改善箇所説明図

基準不適合発生箇所

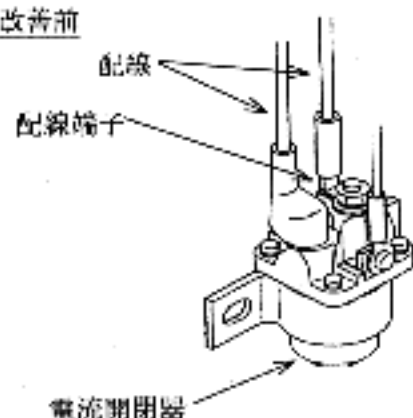
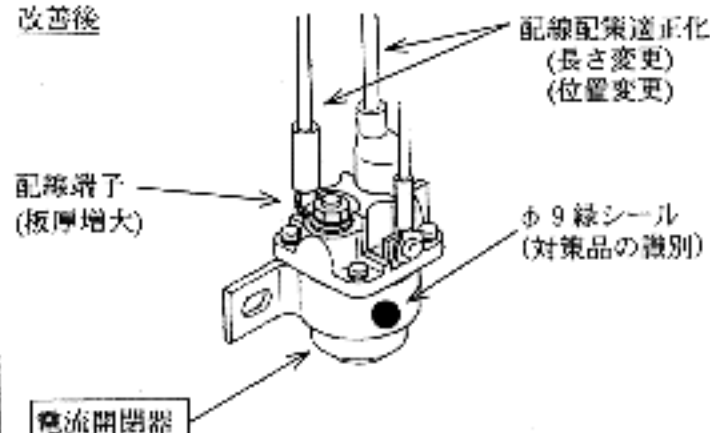
原動機のスタータ（始動機）の電流開閉器において、配線の端子部の強度が不足しているため、そのままの状態で使用が続けると、走行中の振動により当該端子部に過大な力加わり、折損し、原動機が始動できなくなるおそれがある。

対策品の供給に時間を要するため、当面の暫定措置として、全車両、電流開閉器の配線端子部を点検し、亀裂・折損等異常があるものは良品と交換する。また、後日全車両、当該開閉器を対策品と交換する。
